Studienauftrag „NEUBAU CENTRALPLATZ“, Thalwil

Würdigung der eingereichten Projekte

Atelier tp tijssen | preller landschaftsarchitekten

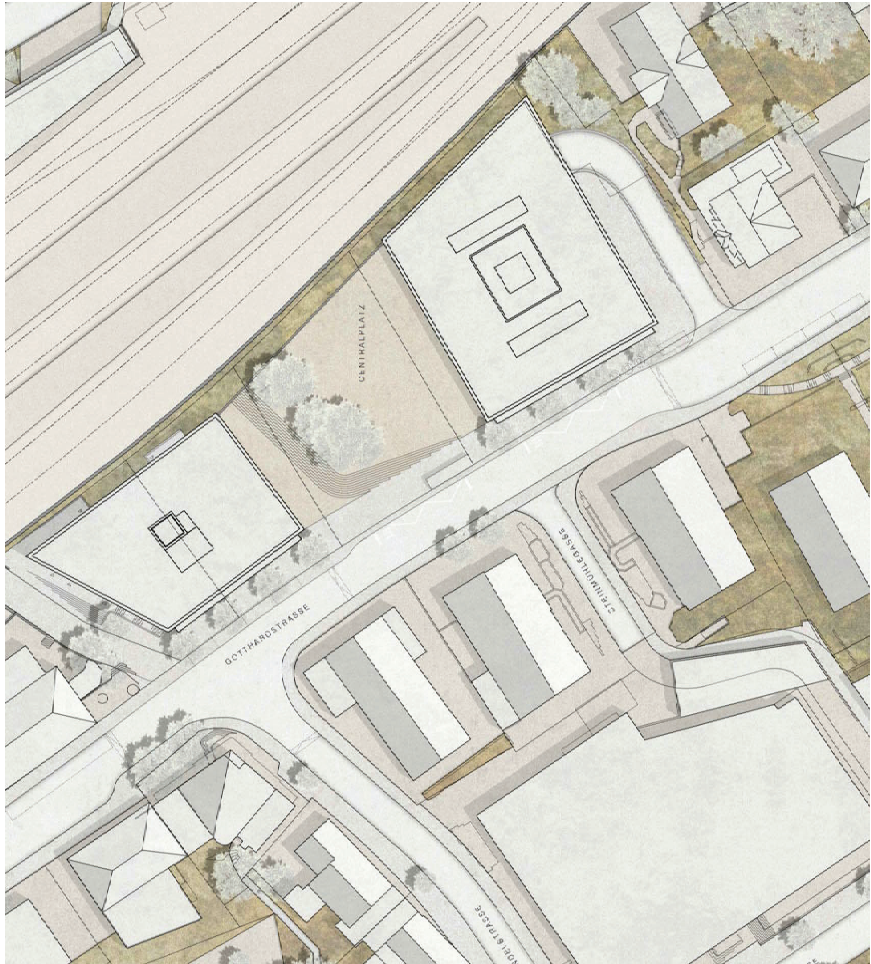
Das vorgeschlagene Platzkonzept funktioniert mit der bestehenden wie auch mit der geplanten Verkehrsführung. Durch die Anordnung der Besucherparkplätze parallel zur Gotthardstrasse und die Anordnung direkt an der Gehwegkante entsteht ein Fussgängerbereich mit einer idealen Schaulenstersituation. Aus den Projektplänen ist nicht ersichtlich, ob die Parkplätze vor dem Neubau „EKZ / Niggli“ auch bei der Variante mit bestehender Verkehrsführung so angeordnet oder weggelassen würden. Die Verschiebung der Besucherparkplätze „Stiftung / Bank Thalwil“ ist wie vorgeschlagen denkbar. Die Anlieferung für beide Gebäude sowie die Befahrbarkeit des Platzes für Anlieferungen und Veranstaltungen ist gegeben.

Die durch den Baukostenplaner ermittelten Gesamtbaukosten von Fr. 1'815'000.- inkl. MwSt. liegen im Vergleich zu den anderen vertieften Projektvorschlägen am höchsten. Die Unterhaltsintensität wird durch die Materialwahl und die gute Zugänglichkeit nach wie vor als moderat beurteilt.

Der bewusst definierte, auf den ersten Blick clevere Lösungsansatz, zeigt jedoch im Nahbereich vor dem Gebäude „EKZ / Niggli“ schwere Nachteile: Durch die Kanzellösung entsteht am Gebäude ein „toter Raum“ der sich vom Platz abwendet und nicht integriert werden kann. Die Gebrauchstauglichkeit des unteren Platzbereichs muss in Frage gestellt werden.

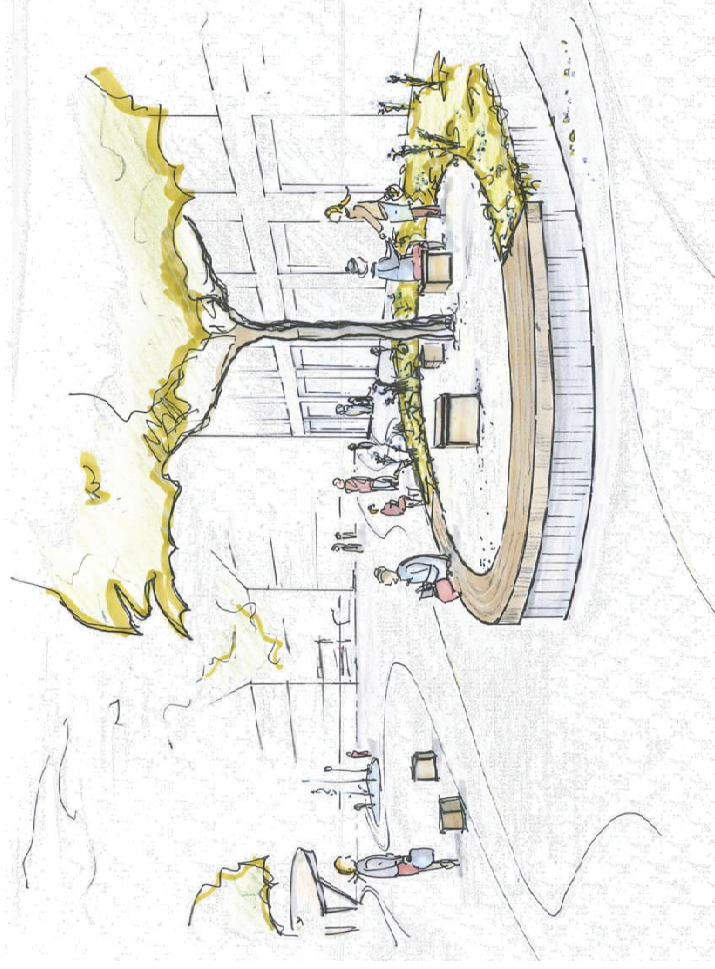
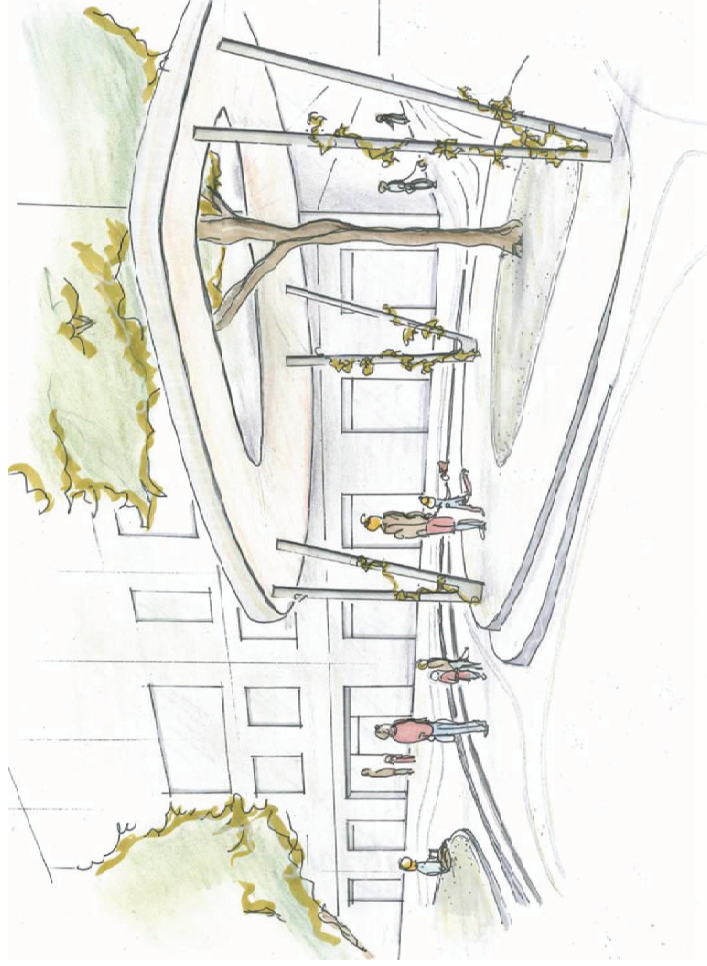
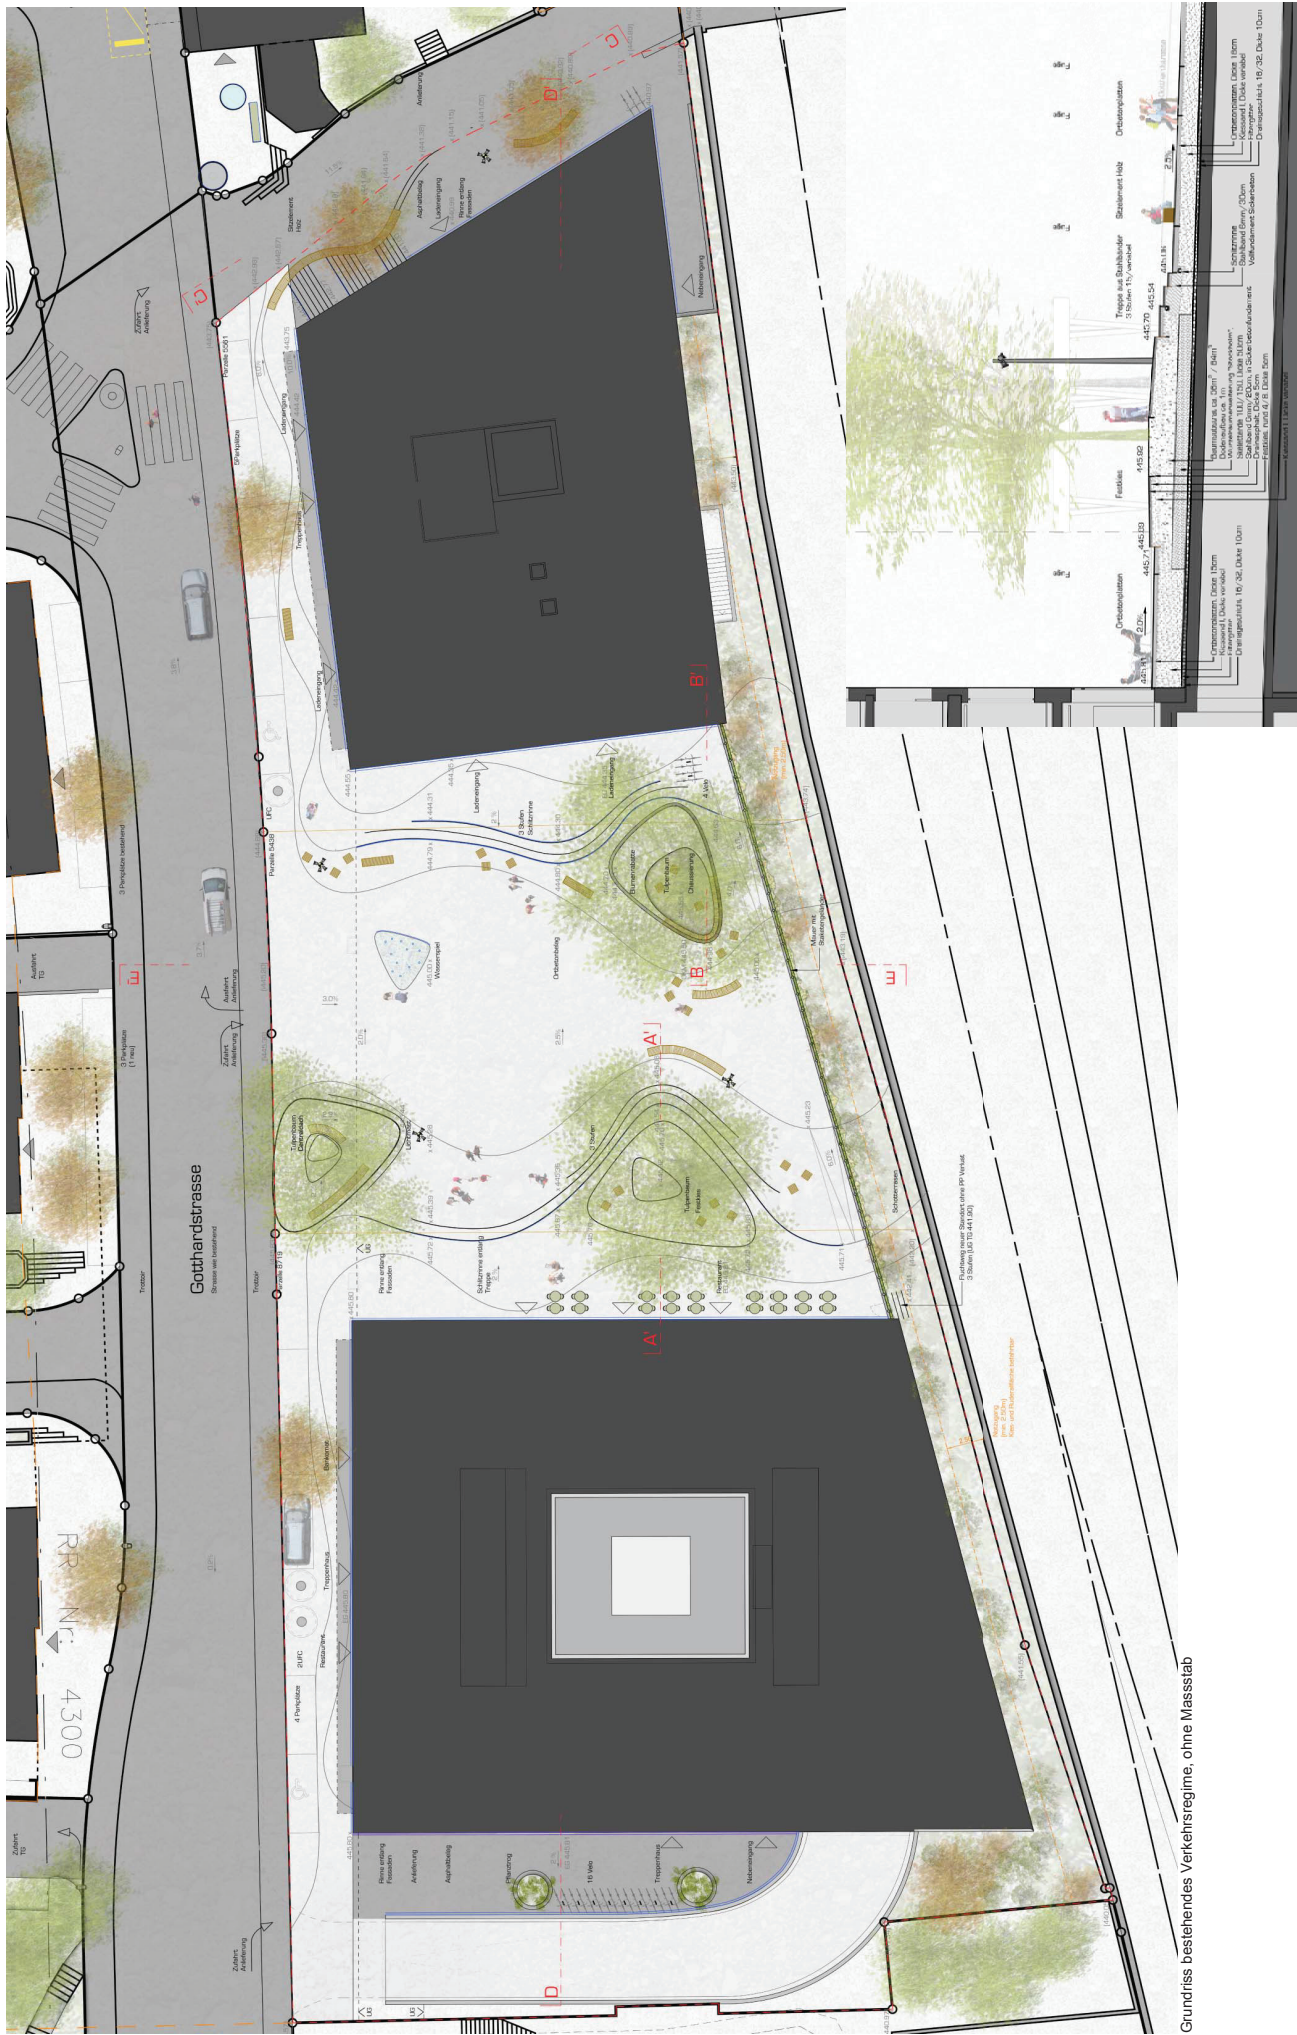
Der gestalterische Ansatz, den Platz in seiner Mitte in die Horizontale zu kippen löst die Frage der topographischen Einbettung in das geneigte Gelände auf elegante Art und Weise: Die massvollen Höhengsprünge – einmal hinauf, einmal hinunter – werden zu gut nutzbaren und attraktiven Sitzstufen. Die Randbereiche des Platzes sind gut dimensioniert und geben den beiden Baukörpern je ein attraktives und gut aneigenbares Vorgelände.

Der einfache, fast archaisch wirkende Brunnen akzentuiert den Platz und zentriert ihn auf überzeugende Weise. Auch die weiteren räumlichen Akzente und die Baumpflanzungen sind zurückhaltend und stimmungsvoll gesetzt.

Das Beurteilungsgremium stützt den Ansatz der Verfasser, aus dem Bushäuschen einen mit dem Ort, seinem Umfeld und seiner Geschichte verbundenen, speziellen Akzent zu schaffen, der Identität schafft und eine heimatliche Verbundenheit erzeugt. Ob dies mit vorliegendem Entwurf schon ganz gelungen ist, wird allerdings bezweifelt.

Das Beurteilungsgremium empfiehlt das Projekt von Balliana Schubert Landschaftsarchitekten einstimmig zur Weiterbearbeitung. Den Verfassern gelingt es auf überzeugende Weise, für das Dorfleben von Thalwil eine Bühne zu schaffen, die im Strassenraum gut erkennbar ist und die nötige Offenheit für mannigfaltige Nutzungen und Aneignungen hat.

Grundriss bestehendes Verkehrsregime, ohne Massstab

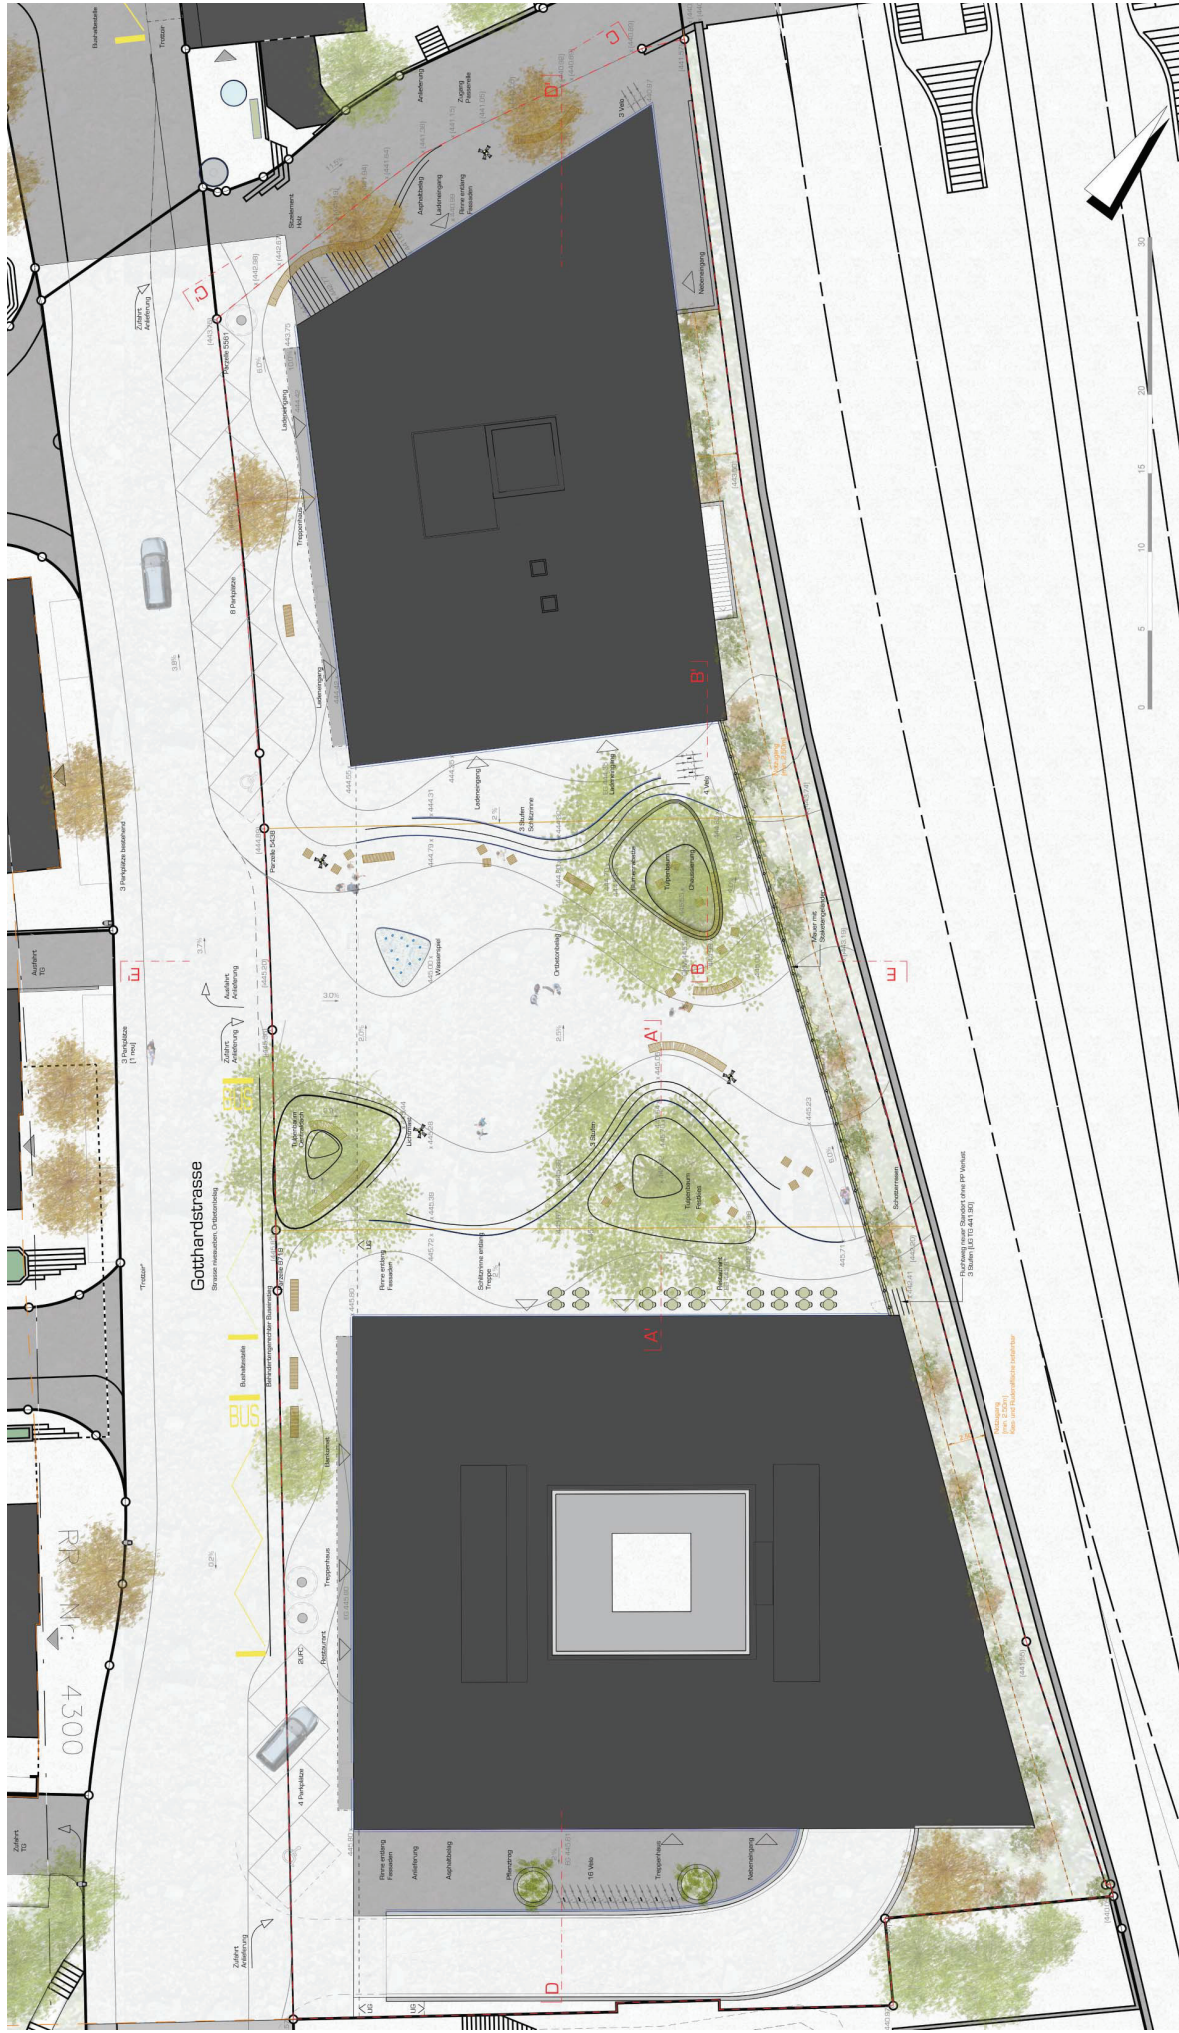
Die bewegte Geometrie mit eingelegten Stahlbändern wird als spannender Ansatz empfunden. Die angedachte Materialisierung mit Ortsbeton sowie die streng orthogonalen Neubauten kontrastieren stark mit der Idee der organisch / dynamischen Platzgestaltung.

Die Tulpenbäume auf dem Platz verfügen über grosszügige Wurzelvolumen über der Tiefgarage. Ein optimales Baumwachstum ist somit sichergestellt. Das vorgesehene Wasserspiel ergänzt den Platz positiv und wird als gelungenes Element beurteilt.

Die durch den Baukostenplaner ermittelten Gesamtbaukosten von Fr. 1'685'000.- inkl. MwSt. sind im Vergleich zu den anderen vertieften Projektvorschlägen am tiefsten. Demgegenüber steht jedoch eine höhere Unterhaltsintensität, welche aus den geschwungenen und organischen Formen sowie der heterogenen Materialwahl resultiert. Desweiteren ist Ortsbeton für künftige Sanierungen kostentreibender als andere Beläge.

Das Projekt bespielt den ganzen Raum mit einer mäandrierenden Formensprache: Diese umfasst die Geländemodellierung, die Bodenzeichnung und Entwässerungsrinnen, die Pflanztröge und Sitzbänke, das Wasserspiel genauso wie das Bushäuschen. Der Dialog von strenger Geometrie der platzraumbildenden Gebäude mit der Verspieltheit der organischen Höhenmodellierung des Platzes wird als spannender Ansatz gewürdigt und intensiv diskutiert.
